IDENTIFICAÇÃO DA PROPOSTA		
ID da proposta	Processo	Atividade / Procedimento
<b>PR/2026/9033</b>	<b>13450/2026</b>	<b>Proposta à Câmara Municipal</b>
Assunto do Processo		
<b>Proposta à Câmara Municipal - Licenciamento de obras de edificação com vista à construção de um edifício destinado a indústria/armazém - Rua do Parque Industrial, União de Freguesias de Arentim e Cunha</b>		
Unidade Administrativa		
<b>DU - [INTERNO]</b>		
Propósito		
<b>Órgãos Colegiais \ Deliberação Câmara Municipal</b>		
Órgão/Cargo que resolve		
<b>Câmara Municipal de Braga</b>

**Assunto do Processo:** Licenciamento de obras de edificação - 1/2024/6642 - Licenciamento de obras de edificação com vista à construção de um edifício destinado a indústria/armazém

**ASSUNTO:** LICENCIAMENTO DE OBRAS DE EDIFICAÇÃO

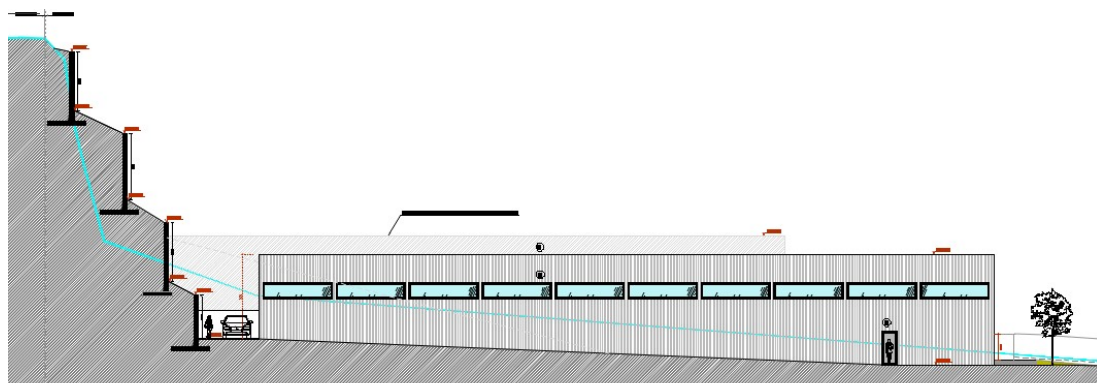
«*A implantação do edifício proposto localiza-se totalmente em área classificada como espaço urbano, pelo que, não se enquadra nos condicionalismos previsto no SGIFR, estabelecidos no decreto-lei n.º 82/2021 de 13 de outubro.*

*(...) o projeto não carece de parecer da unidade técnica florestal.»*

*Figura 1. Planta de Implantação, integrante dos Elementos Instrutórios anexos ao presente processo através do Registo de Entrada n.º 2026-E-RE-6105, a 12/03/2026.*

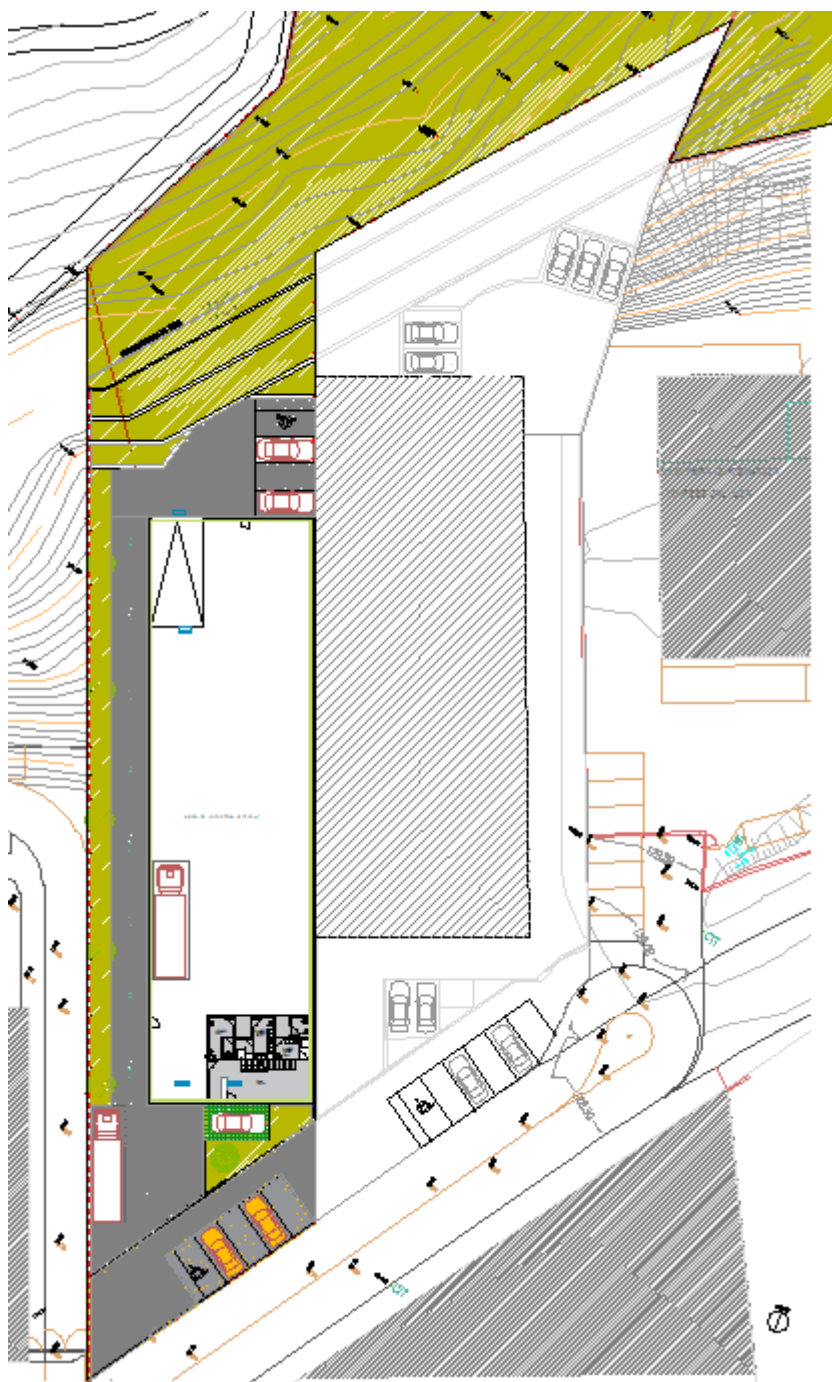
2.1. O projeto dá cumprimento aos parâmetros regulamentares aplicáveis, no que concerne à dotação de estacionamento privado, excedendo o número de lugares necessários em 1 lugar.

2.2. Apresenta défice de 1 lugar, face à exigência decorrente dos parâmetros constantes do PDM em vigor relativamente à dotação de estacionamento público.

2.4. Constata-se, de facto, que o projeto apresentado já otimiza a inserção de estacionamento junto à única via pública com que confronta. Ademais, o excedente de lugares em domínio privado é suficiente para que o número final de lugares criados seja suficiente para responder à totalidade das necessidades regulamentares de estacionamento.

2.5. Assim, crê-se, salvo melhor opinião, que pode ser aceite a justificação para a isenção parcial de estacionamento público.

**Fig. 4 e 5 - Sobreposição da pretensão com a Planta de Ordenamento e Condicionantes da Proposta da 3.ª Revisão do PDM de Braga, levada a 2.ª Discussão Pública.**

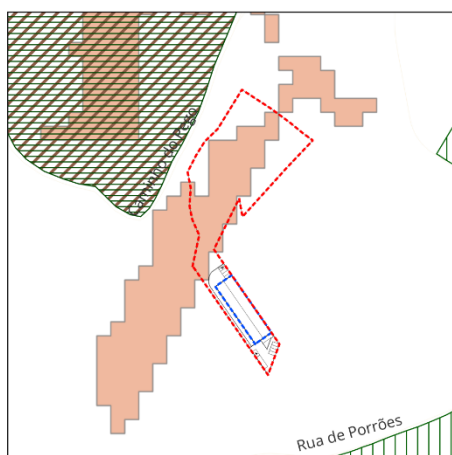
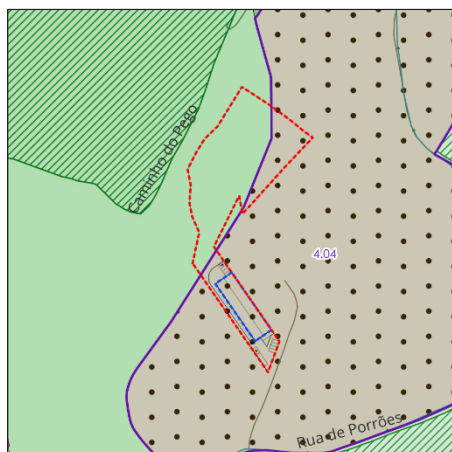
- 3.2. As alterações levadas a cabo na proposta agora apresentada dão resposta ao invocado anteriormente pela Divisão de Planeamento (DP), através da Informação técnica n.º 65521, de 24/09/2024. Nesse sentido, nos termos agora apresentados, a área a edificar cinge-se à parte do prédio classificada como Solo Urbanizado – Espaços de Atividades Económicas – AE1, não sobrepondo a parte do prédio correspondente a Solo Rural – Espaços Florestais de Proteção.

- 3.3. Relativamente ao enquadramento da pretensão com a proposta da 3.ª Revisão do PDM de Braga, a classe de espaço de Solo Urbano – Espaços Urbanos de Baixa Densidade permite todo o tipo de utilizações, com a exceção das incompatíveis com o definido no artigo 29.º, do RPDMB.
- 3.4. Não obstante o anteriormente referido, e conforme previsto no n.º 2, do artigo 82.º, do RPDMB, *"As áreas a infraestruturar mantêm-se suspensas de qualquer dinâmica de licenciamento urbanístico até à infraestruturação plena da rede pública de abastecimento de água e drenagem de águas residuais."*

- 4.1. Face ao exposto, e salvo melhor opinião, relativamente ao enquadramento com o **PDM 2015 (em vigor)**, a proposta não entra em conflito com o previsto para a UOPG 31, reunindo por isso condições para obter parecer favorável.
- 4.2. Relativamente ao enquadramento com a proposta da **3.ª Revisão do PDM de Braga**, a pretensão só é passível de licenciamento quando estiver concluída a totalidade da infraestruturação da respetiva área a infraestruturar.
- 4.3. Não obstante os pareceres relativos ao enquadramento com o PDM 2015 e a proposta da 3.ª Revisão do PDM de Braga, considera-se ainda que deve ser dada especial atenção à forma de contenção da escarpa existente.
